## Demande d'examen au cas par cas préalable à la réalisation éventuelle d'une évaluation environnementale

Construction d'un Retail sur la zone commerciale de la Carrière Dorée - Faubourg de Douai/RD938 à ORCHIES

## DEMANDE DE COMPLEMENTS

### CONSTRUCTION D'UN RETAIL SUR LA ZONE COMMERCIALE DE LA CARRIERE DOREE à ORCHIES

<b>PLAN MASSE</b>
Ville d'Orchies
PC2/5
ARCHI. 18079
06/11/2018

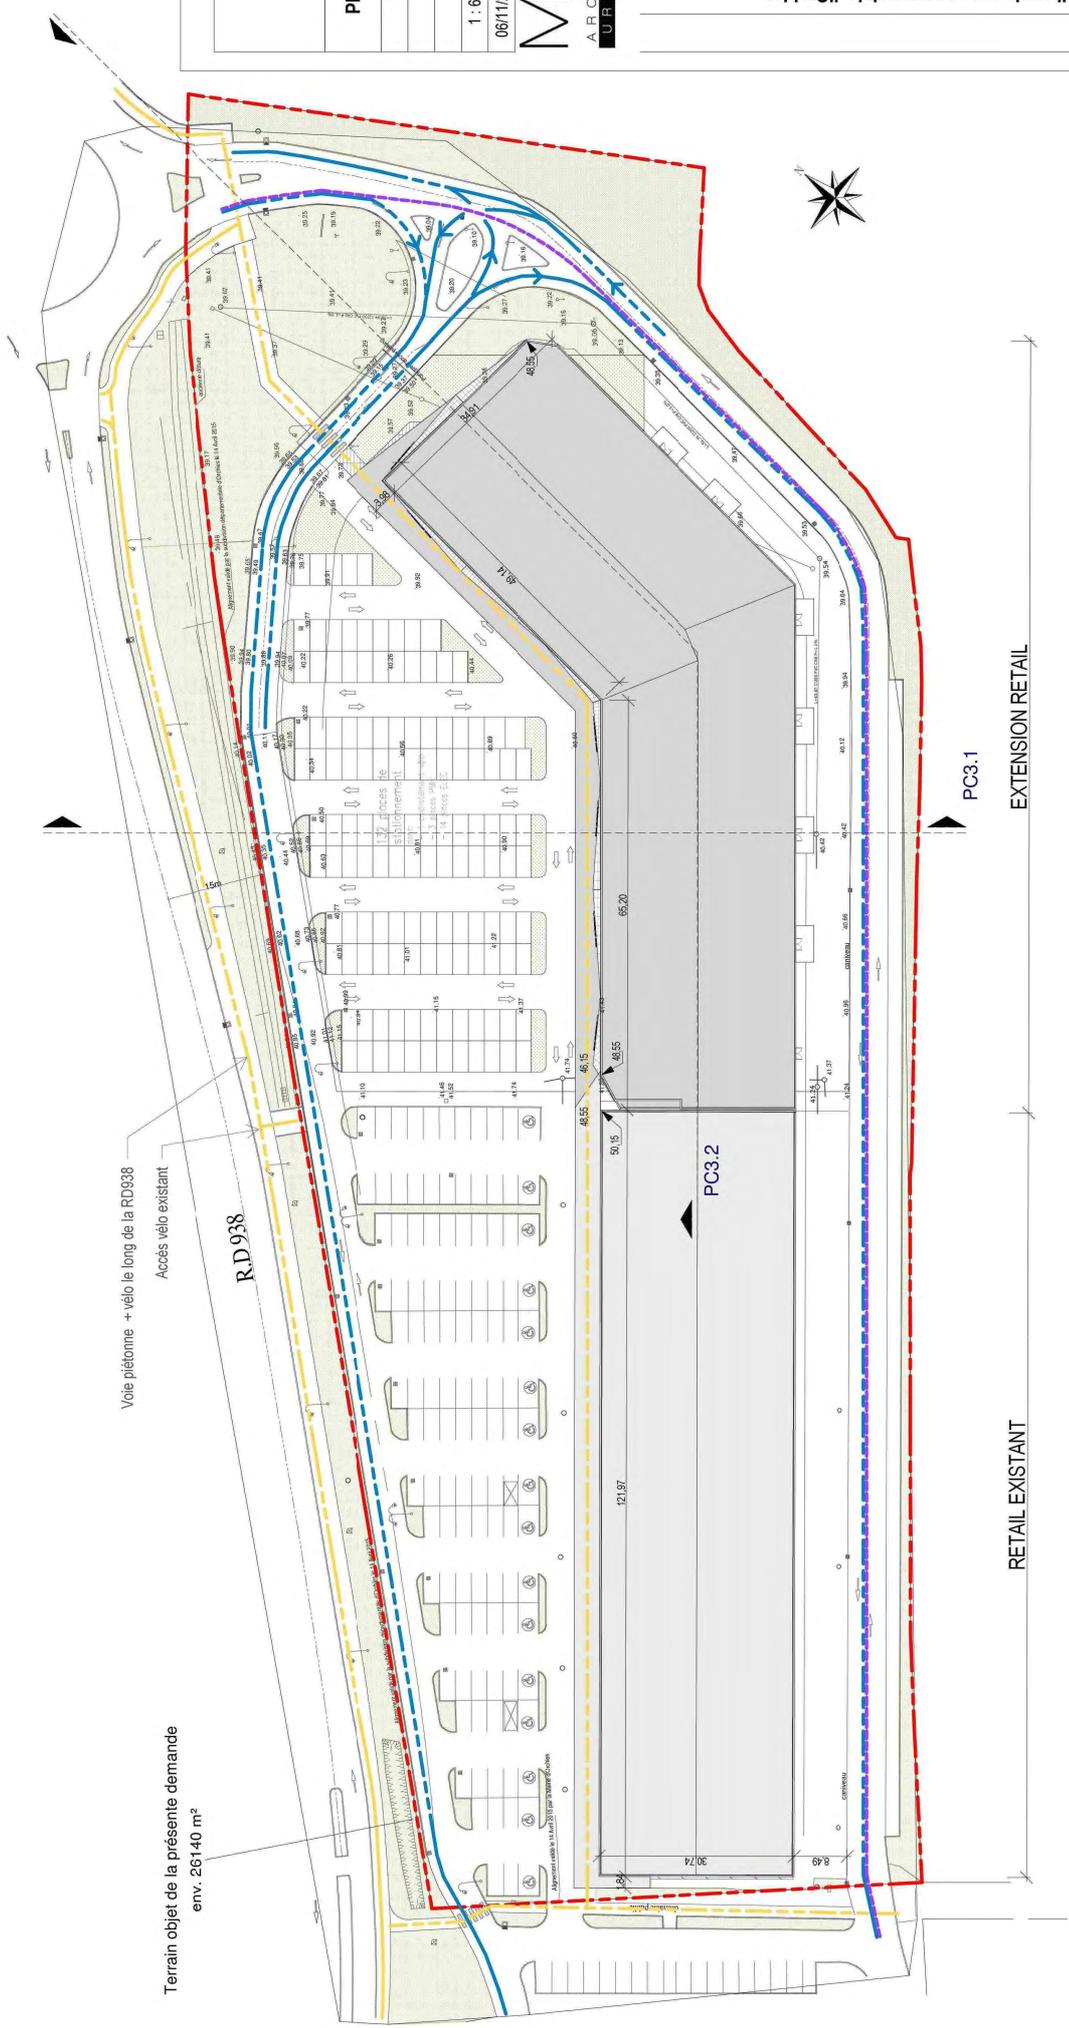
- le cerfa mentionne la création de 132 places. Compte-tenu que le projet constitue une extension d'un projet déjà existant, pourriez-vous renseigner le nombre total de places de stationnement du projet (existant et extension) ?

- au regard de l'aire de stationnement déjà existante, pourriez-vous justifier l'offre de stationnement prévue ? Aurait-il été possible de réduire (conformément au PLU) ?

Au regard des aménagements existants, on dénombre 119 places existantes pour une SP existante de 3671 m<sup>2</sup>.

La zone proposée en extension permettra la réalisation de 132 places supplémentaires dont 14 équipées pour les véhicules électriques et 3 places PMR.

La zone existante et la zone en extension proposeront donc un total de **251 places de stationnement**.

Au regard des exigences du PLU, l'offre créée dans le cadre du projet est supérieure aux exigences du PLU puisqu'on atteindra environ 1 place de stationnement pour 30 m<sup>2</sup> de SP.

Néanmoins, l'offre proposée est cohérente avec les besoins induits en stationnement par ce type d'activité. En effet, ce type d'activité est fortement dépendante de la capacité de ses parkings.

Enfin, la zone existante propose déjà une offre en stationnement similaire de l'ordre d'1 place pour 30 m<sup>2</sup> de SP ce qui correspond aux besoins lors des heures d'affluence du weekend notamment. Le projet vient donc s'inscrire dans la continuité des aménagements existants sans venir altérer le fonctionnement des activités déjà présentes sur la zone existante.
